質疑に対する回答書

入札事項：本庁舎改修工事（こども家庭センター整備）

工事名称	本庁舎改修工事 (子ども家庭センター整備)	工事年度	令和8年度
工事場所	沖縄県中頭郡北谷町桑江1丁目1番1号	図面名称	案内図・配置図・仕上表
発注機関	北谷町 住民福祉部 子ども家庭課	縮 尺	1/500・(A3:1/1000)
摘 要	図面番号 A-05		
検 印	管理建築士	設 計	製 図
設 計 者	名 称	株式会社ワールド設計	
	資格者氏名	1級建築士 金城 昌樹	
	登録番号	沖縄県知事登録 第176-694号 一級建築士登録 第363113号	
	所在地	沖縄県那覇市古島 1丁目15番地5、1F

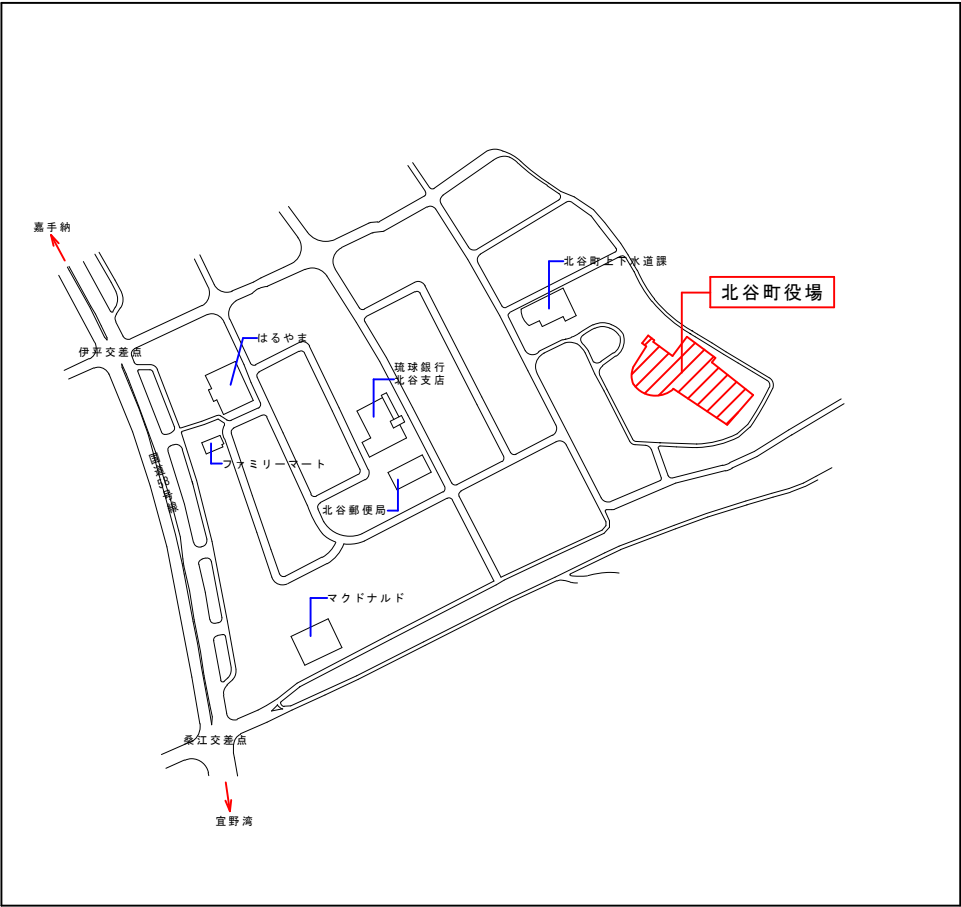
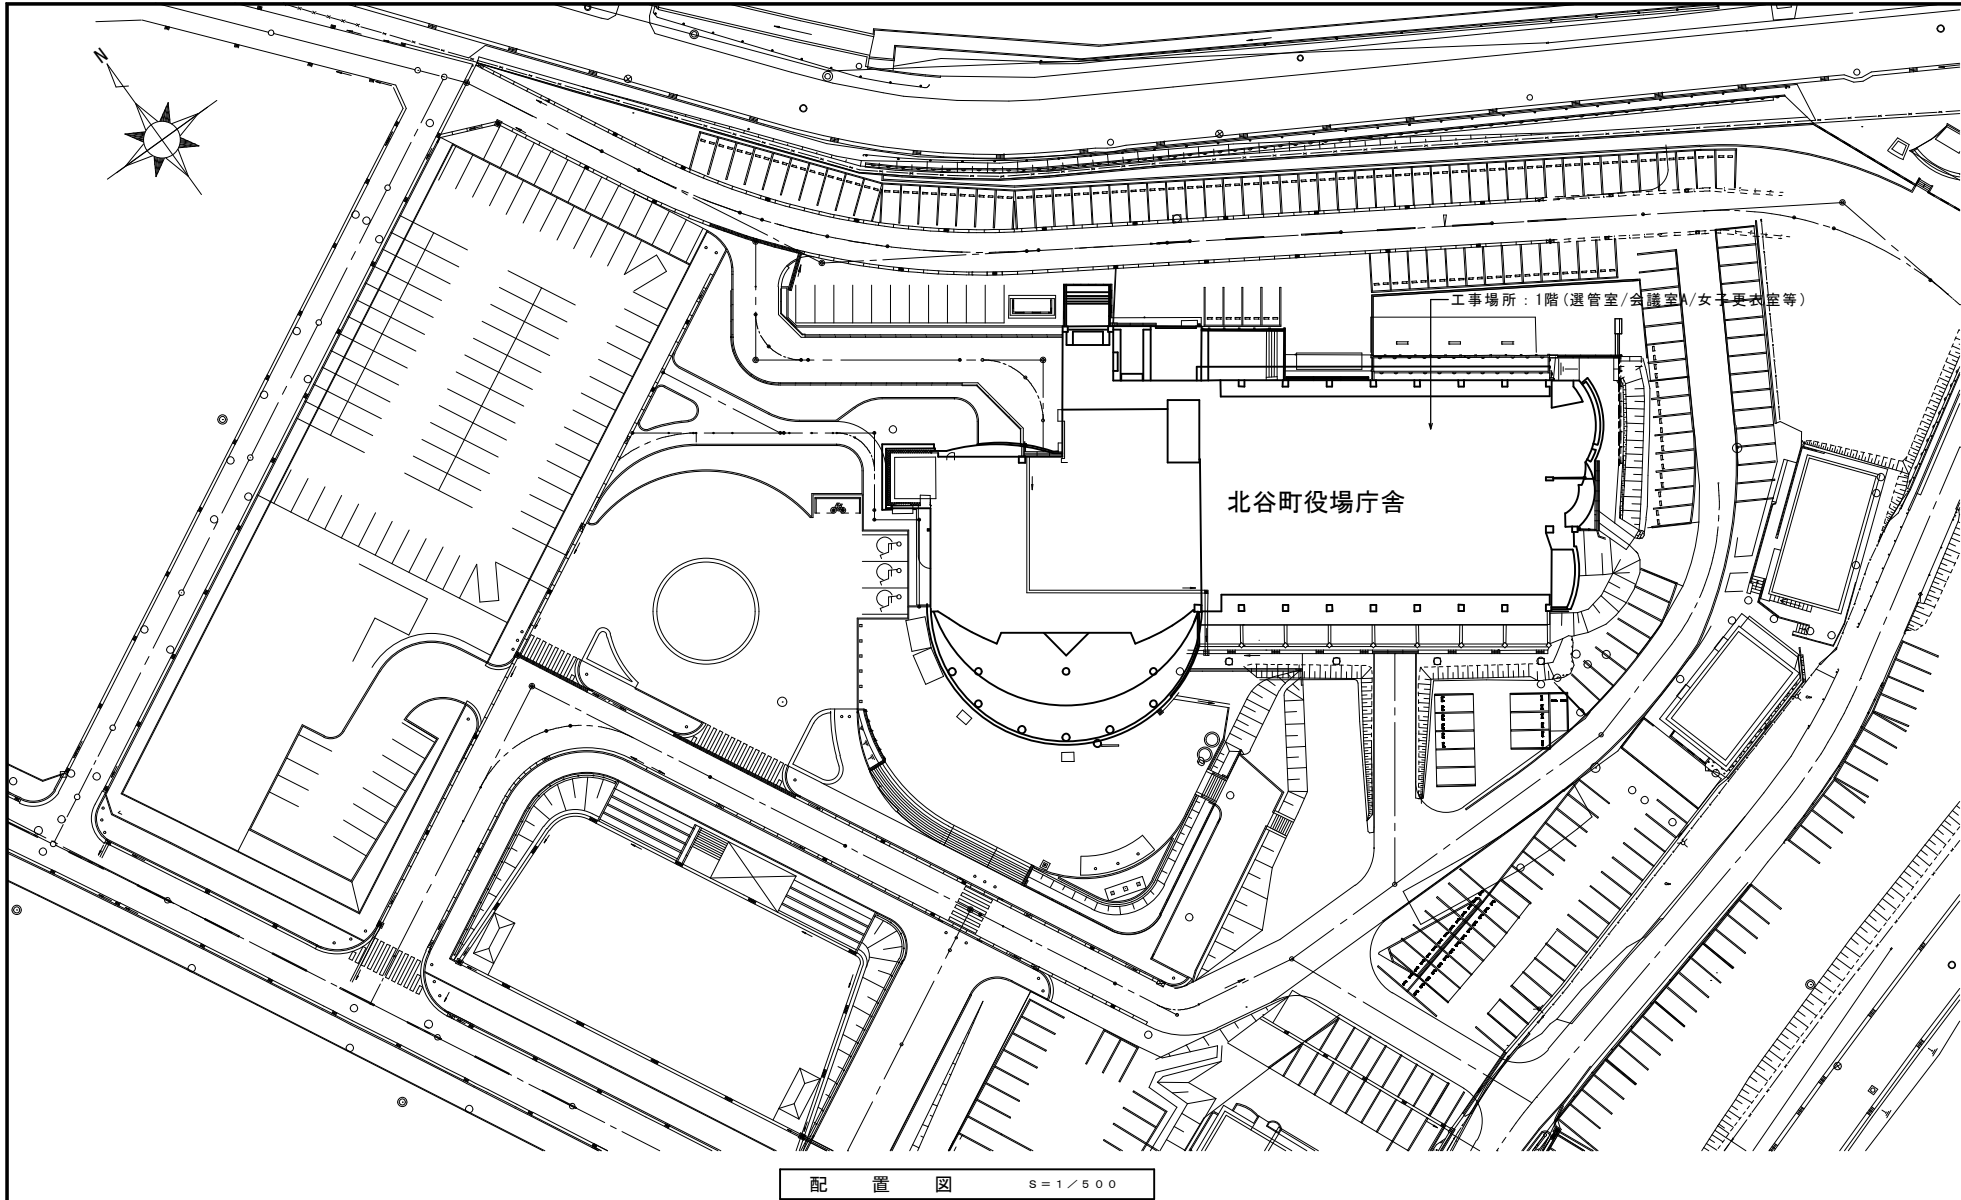
No	図面番号等	質疑事項	回 答
1	A-16	仮設計画図について、旧女子ロッカー室ドアよりトイレ使用して宜しいでしょうか。	使用して差し支えありません。
2	A-10、A-11	相談室天井仕上A-10では、既存そのままとありますが、A-11展開図左側仕上げ表は、（ア）9.5平セッコウボード下地（ア）9 ロックウール吸音板張りとは相違あり、どの図面を採用したら宜しいでしょうか。	相談室の天井仕上げは既存のままとし、改修は行いません。詳細は別添 A-05をご参照ください。
3	A-10、A-11	こども家庭センター室壁仕上げA-10では、コンクリート補修下地とありますが、A-11展開図仕上げ表は、コンクリート打ち放し吹付タイル仕上げとは相違があり、どの図面を採用したら宜しいでしょうか。	こども家庭センター室の壁仕上げは、パーティションを除き、既存壁の改修は原則として行いません。ただし、現場状況に応じてタッチアップ補修等を行う場合があります。詳細は別添A-05をご参照ください。
4	A-10、A-11	相談室床仕上げA-10では、既存そのままとありますが、A-11展開図左側仕上げ表は、（ア）2ビニールタイル張り（300角）とは相違あり、どの図面を採用したら宜しいでしょうか。	相談室の床仕上げは、既設のままとし、改修は行いません。詳細は別添 A-05をご参照ください。
5	A-05、A-12	こども家庭センター室床仕上げにおいてフリーアクセスフロア（ア）2ビニール床タイルとなっておりますが、A-12 0A配線取付図で、表面材（□500×5 t）スミテック同等品とあり、スミテック同等品で積算を行っていいですか？理由として2mmだと割れやすいため	宜しいです。

質疑No4回答内容

質疑No3回答内容

質疑No2回答内容
